改善箇所説明図

基準不適合発生箇所

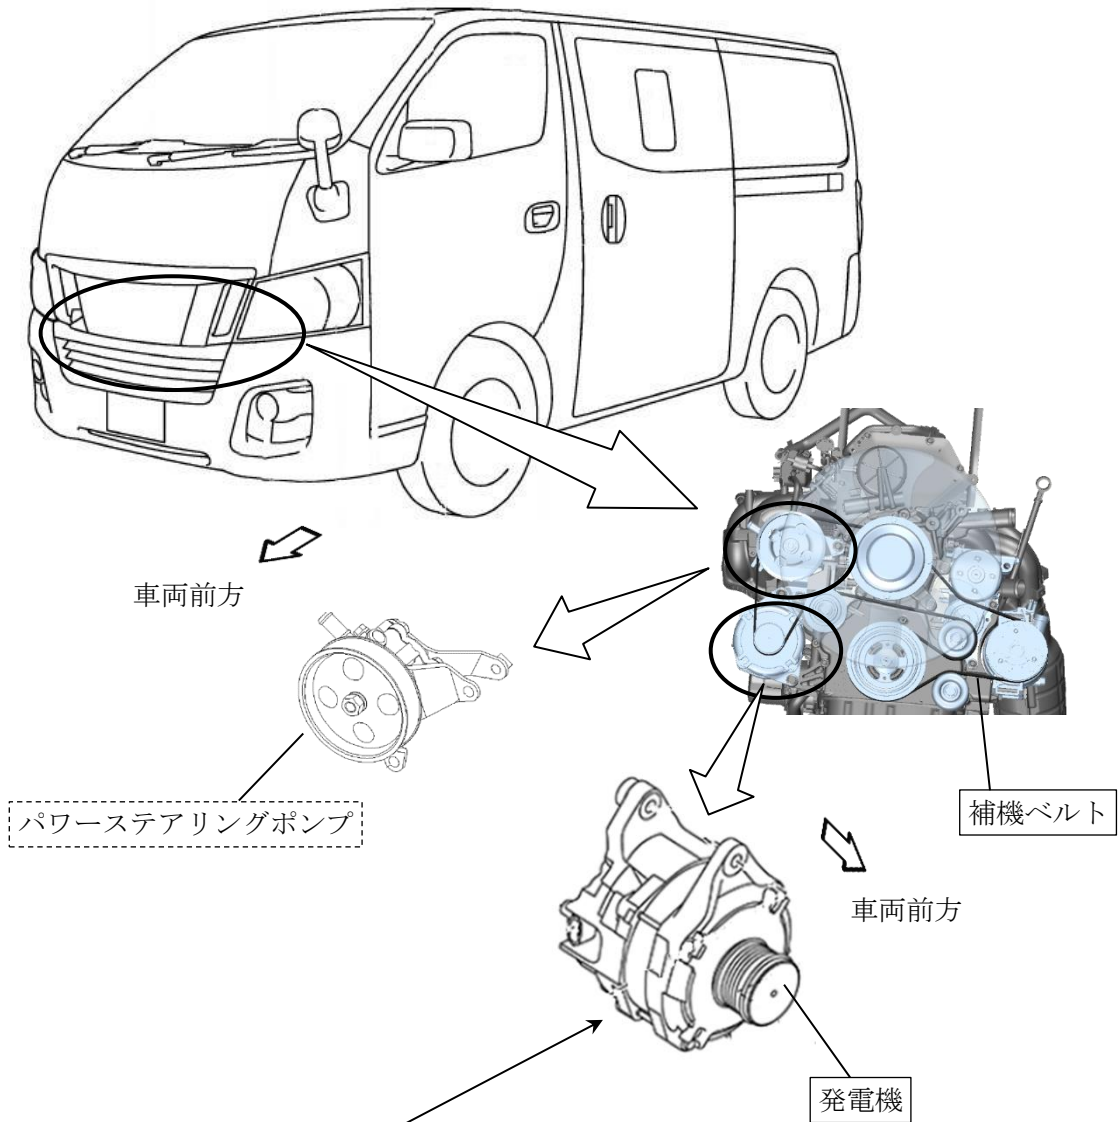
発電機において、補機ベルトの張力に対してプーリ内のベアリングの耐久性が不足しているため、使用過程において当該ベアリングが破損することがある。そのため、エンジン回転変動を吸収する機能が損なわれてベルト張力が増加し、そのまま使用を続けると、当該ベルトで駆動するパワーステアリングポンプのブラケットが破損し、最悪の場合、パワーステアリングポンプが作動不良となり、操舵力が増大するおそれがある。

全車両、当該発電機および補機ベルトを対策品と交換する。また、当該発電機のプーリ内ベアリングを点検し、固着が認められた場合は、パワーステアリングポンプ一式を新品に交換する。
